BOHRER

KC1282CK--A

TYPE 1

KC9682CK, KC1282CK, KC1882CK.

**FIG 1****FIG 2****FIG 3**

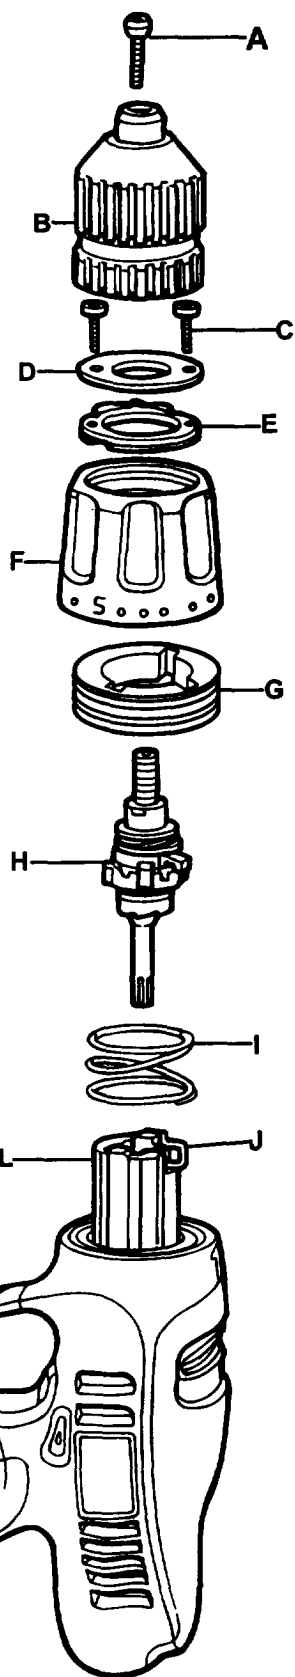
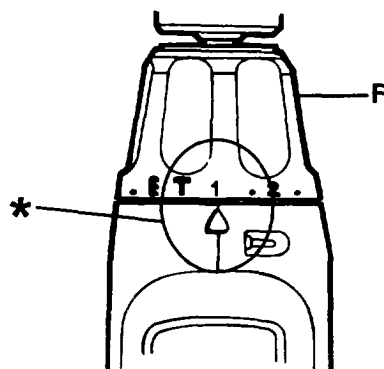
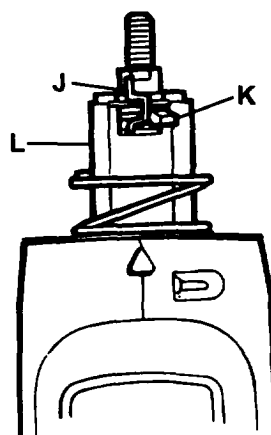
Ersetzen der Spannungsfeder der Kupplung. Einheiten vor Datumscode 98-01.

Ab Datumscode 98-01 wurde eine neue Spannungsfeder eingeführt, um die Leistung des Kupplungsmechanismus zu verbessern. Wenn nötig, ist es möglich, die Feder bei vor dem oben erwähnten Datumscode hergestellten Einheiten zu ersetzen; dabei wird Teil 18 der entsprechenden Wartungszeichnung und Teileliste verwendet. Das vollständige Reparaturverfahren finden Sie im Servicebulletin KC9682_b.
